GEMEINDE GEDERSDORF
Änderung des Bebauungsplans

Partielle Änderung des BEBAUUNGSPLANS

ERLÄUTERUNGSBERICHT und ENTWURF

zur Vorlage an die NÖ Landesregierung
Krems, 29. Oktober 2012

Abbildung 5: Darstellung der Bebauungsplanänderung

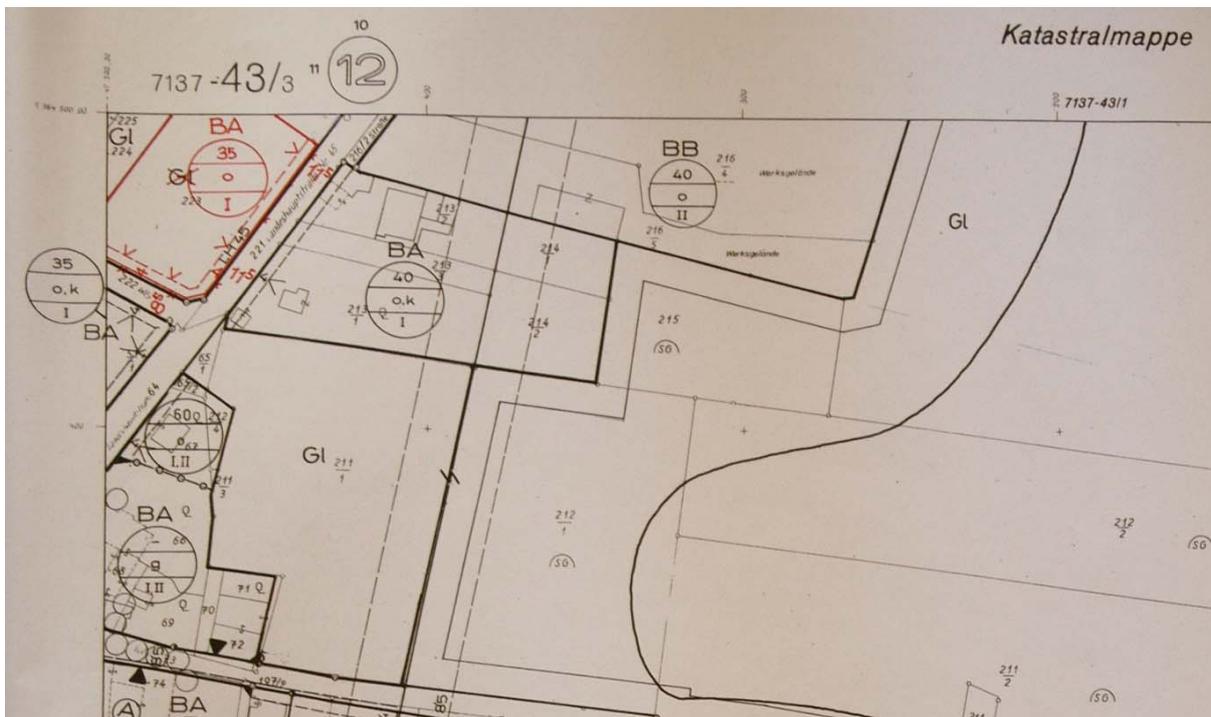
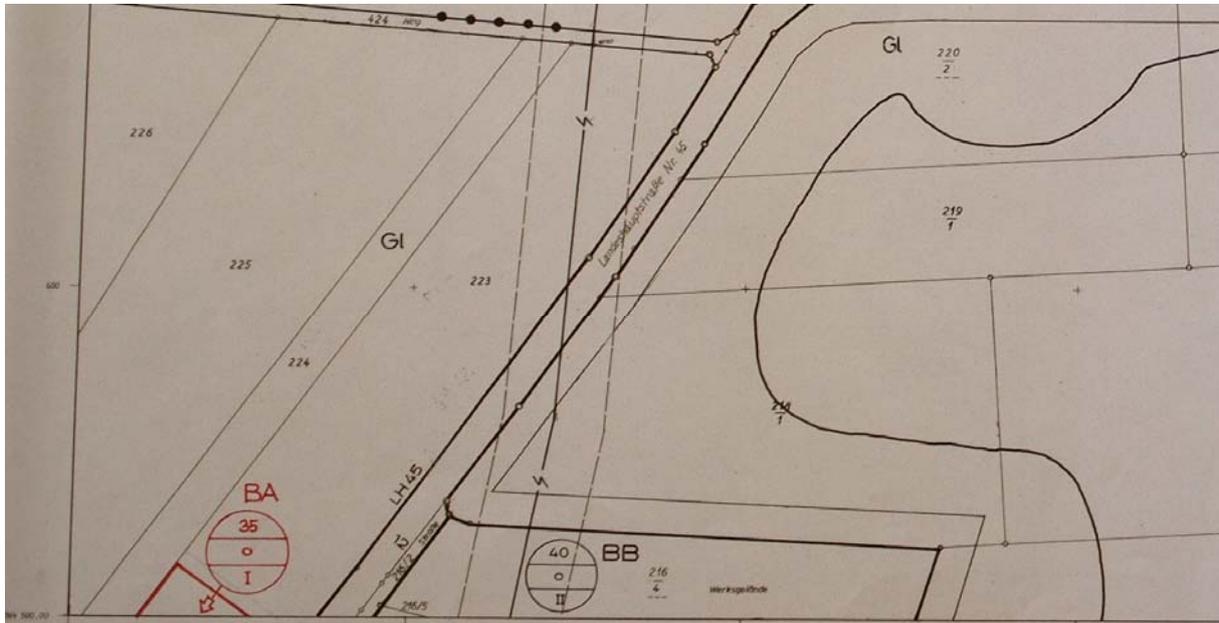
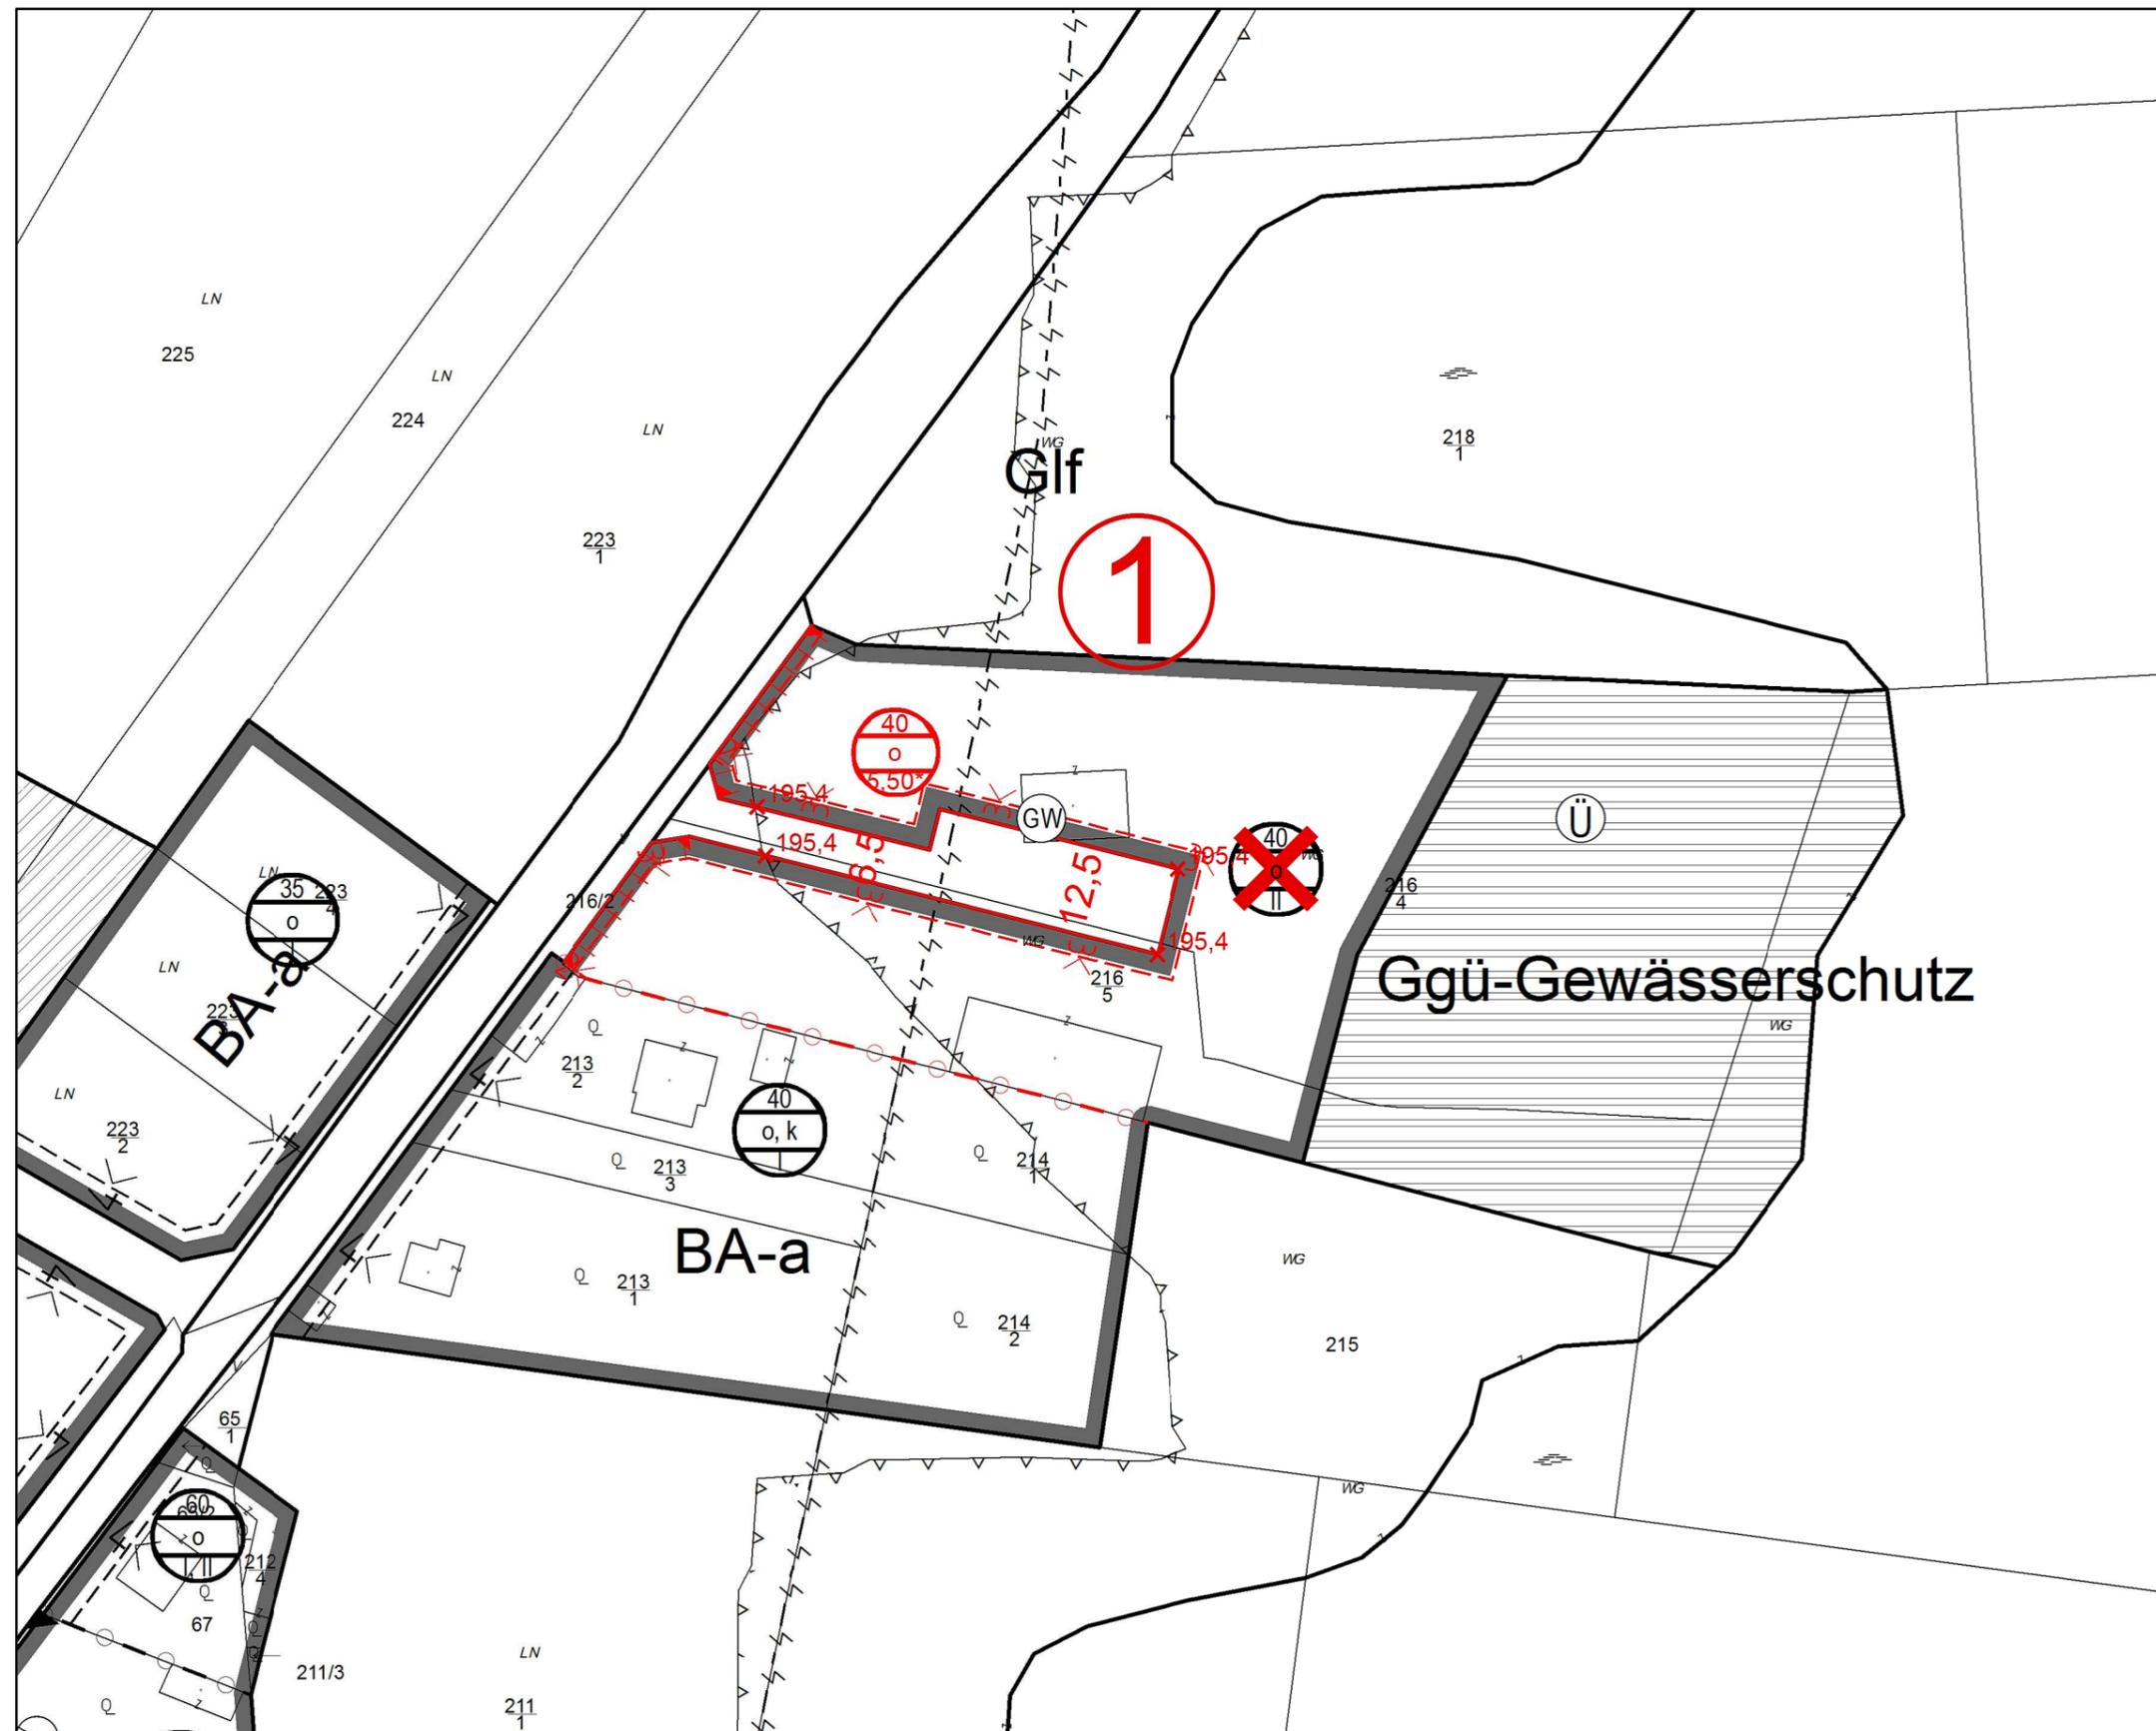
2.1.3 Darstellung und Erläuterung der Planänderung

Der nachfolgende Entwurf zeigt die geplanten Änderungen:

Die **Bebauungsdichte** wird

- **Bebauungsdichte: 40**

Als **Bebauungsweise** wurde – abweichend vom südlich angrenzenden Bereich, wo wahlweise die offene oder gekuppelte Bauungsweise gewählt werden kann - die

- **offene Bauungsweise**

vorgegeben. Die gekuppelte Bauungsweise ist hier insbesondere für die geplanten Parzellen im Osten des Areals (vgl. Abbildung 6, Parzelle 5-7) weniger geeignet, da für zumindest ein Gebäude die Südorientierung der Wohnräume verhindert werden würde.

- **Bebauungshöhe 5,50***

Die Straßenfluchtlinie verläuft entlang der zukünftigen Grenzen zwischen privatem und öffentlichem Gut. Für die Erschließung der max. 7 Grundstücke wurden eine in die Landstraße mündende öffentliche Verkehrsfläche mit einer **Breite von 6,50m**, sowie ein Wendehammer festgelegt. Der **12,50m breite Umkehrplatz** geht in einen **öffentlichen Parkplatz** mit ca. 7 Stellplätzen über.

Das **festgelegte Straßenniveau** beträgt daher **195,4m ü.A.** (sh. Änderungsdarstellung Abbildung 5).

Die geplante Wohnsiedlungsstraße mündet in die Landesstraße L-45. **Einzelzufahrten werden hier von Seiten der zuständigen Straßenbauabteilung nicht genehmigt.** Dies wird auch im Bebauungsplan mit einem Verbot von Ein- und Ausfahrten entlang der Grenze zur Landesstraße und im Kreuzungsbereich der Einmündung der Wohnsiedlungsstraße in die Landesstraße verdeutlicht. Diese Festlegung dient der Aufrechterhaltung der Sicherheit und Leichtigkeit und Flüssigkeit des Verkehrs auf der Landesstraße.

Die vordere Baufluchtlinie wird zur Landesstraße in Verlängerung der im Süden bestehenden Baufluchtlinie im Abstand von ca. **2m** zur Straßenfluchtlinie **ohne Anbauzwang** festgelegt.

Entlang der geplanten Wohnsiedlungsstraße und des Park- und Umkehrplatzes wird die vordere Baufluchtlinie im Abstand von **3m** zur Straßenfluchtlinie ebenfalls **ohne Anbauzwang** festgelegt.

Abbildung 8: Entwurf der geplanten Bebauungsplanänderung

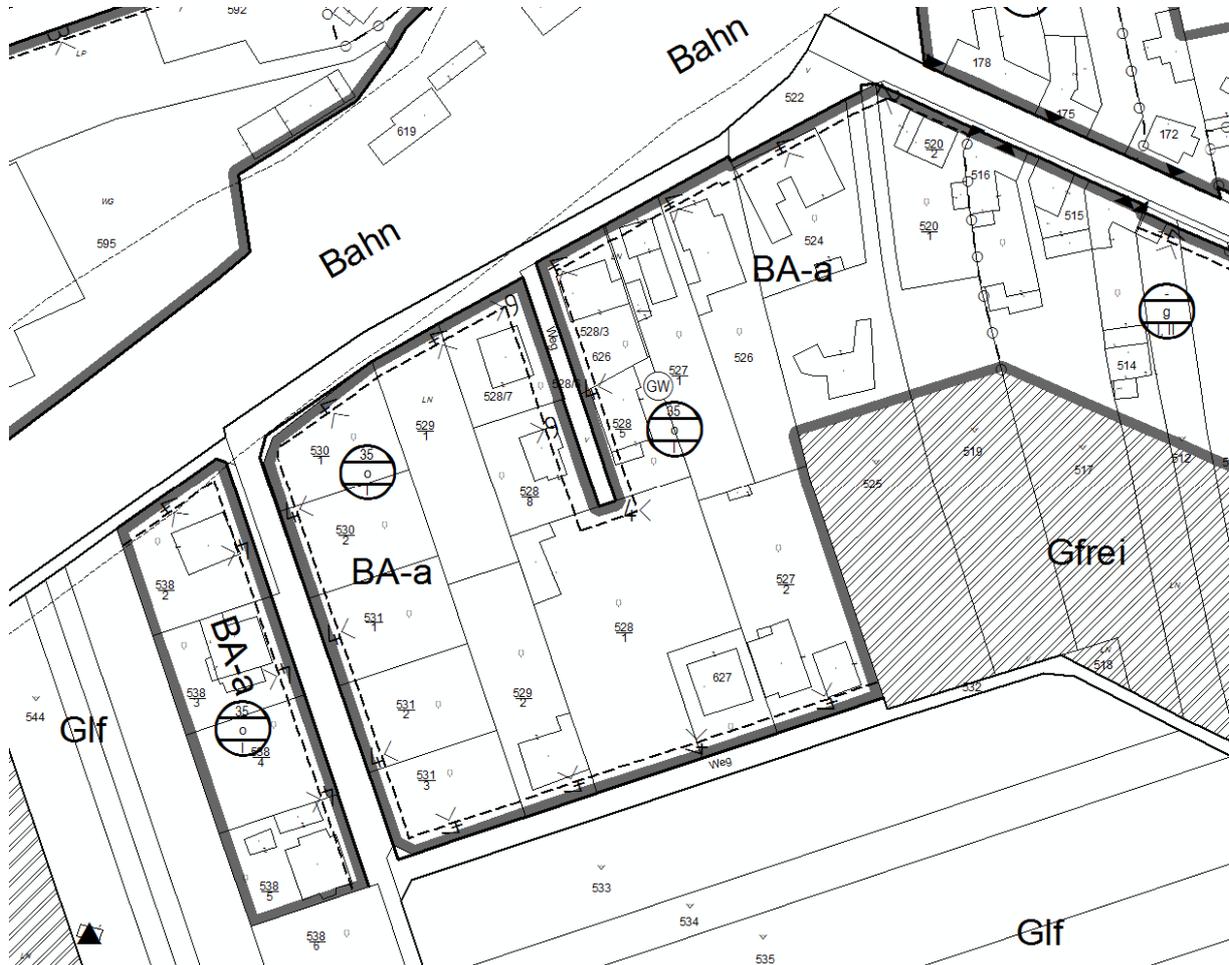
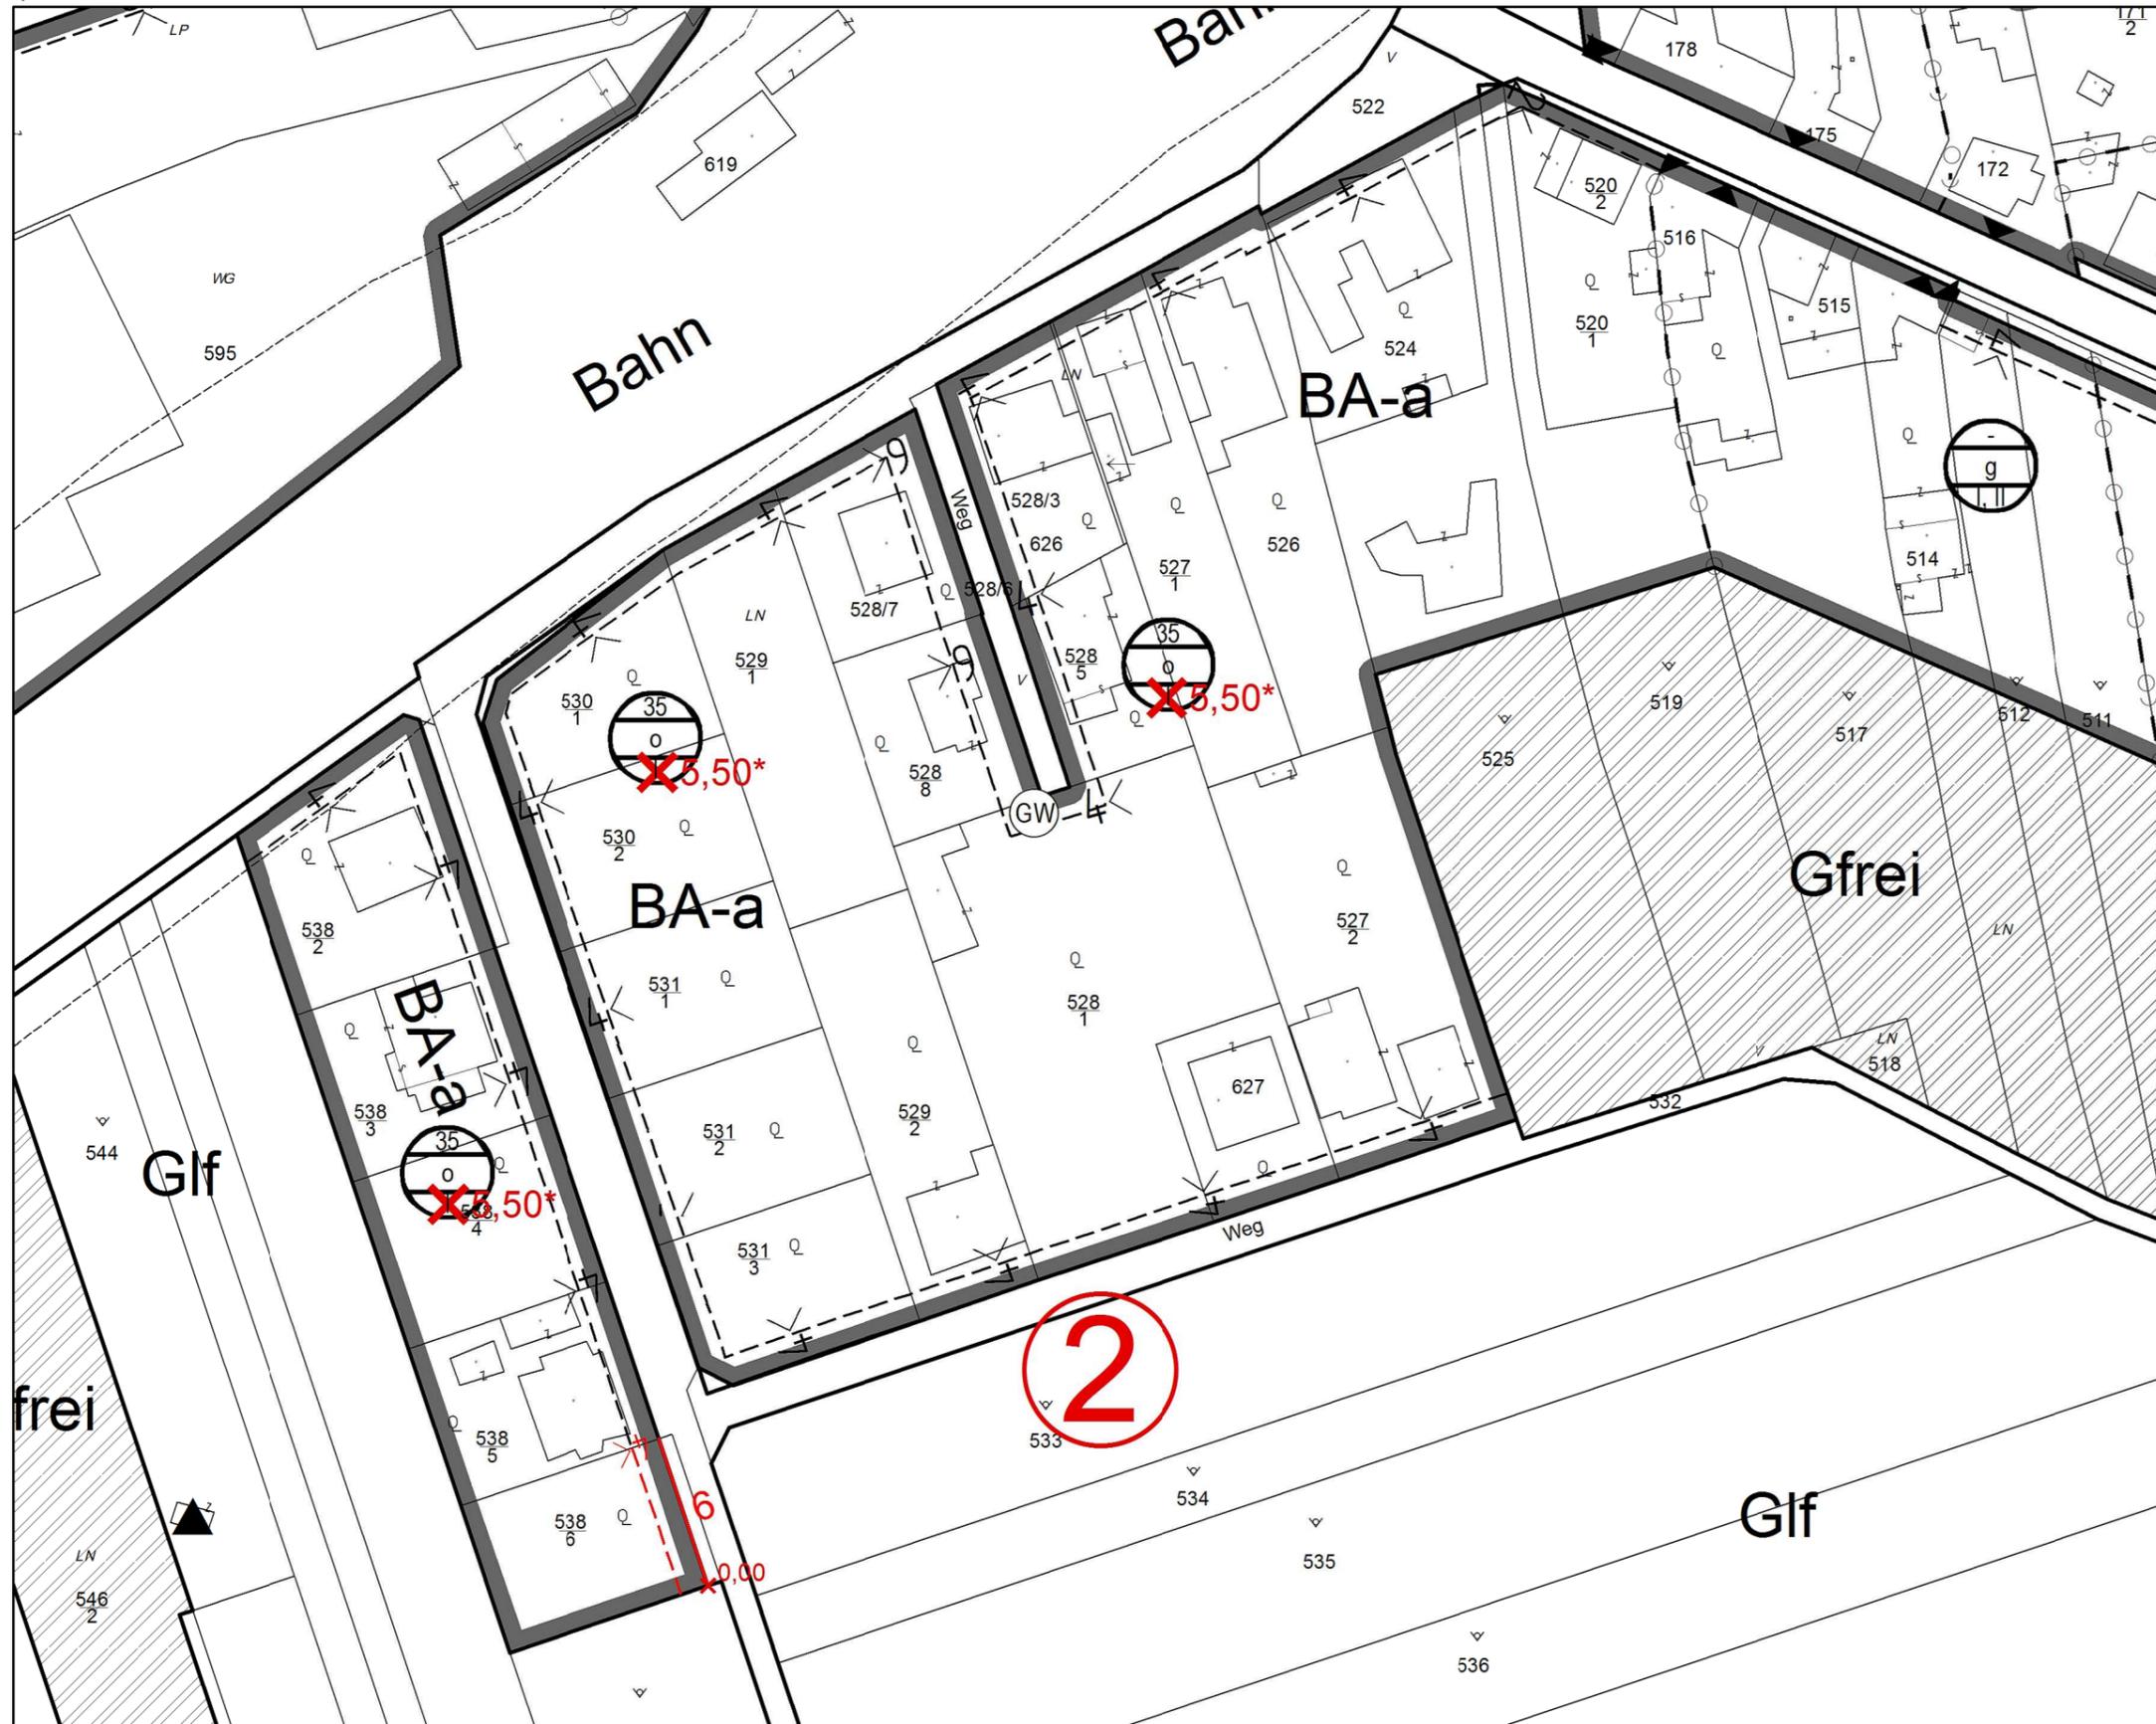
2.1.3 Darstellung und Erläuterung der Planänderung

Der nachfolgende Entwurf zeigt die geplanten Änderungen:

Die Straßenfluchtlinie wird entlang dem Grundstück 538/6 verlängert und verläuft entlang der neuen Baulandgrenze. Dieser etwa 22m lange Abschnitt war bisher ein 4m breiter Güterweg. Nach der Grundabtretung entsteht eine **6m breite Wohnsiedlungsstraße**, die ausschließlich dieses Grundstück an den Bahngraben und die Feldgasse anschließt.

- **Bebauungsdichte: 35**
- **Bebauungsweise: offen**

Als Bebauungshöhe ist im Umfeld des Grundstücks 538/6 im rechtskräftigen Bebauungsplan die Bauklasse I festgelegt. Pult- und Flachdächer – die in der Gemeinde ausdrücklich nicht verhindert werden sollen – können in der Bauklasse I nur mit einem Geschöß umgesetzt werden:

5,50* - Die Gebäudehöhe beträgt für die Gebäudefronten 5,50m, ausgenommen für Gebäude mit Pult- oder Flachdach, bei denen mit keinem Gebäudeteil – wie z.B. zurückgesetztem Geschoß, Dachkerker - die Höhe von 6,50m überschritten werden darf. Ausgenommen sind untergeordnete Bauteile wie z.B. Kamine.

Diese Regelung hat sich in der Gemeinde in der Vergangenheit bewährt und soll daher auch für die Bauländerweiterung und den Umgebungsbereich dieser Erweiterung vorgegeben werden (vgl. Abbildung 8).
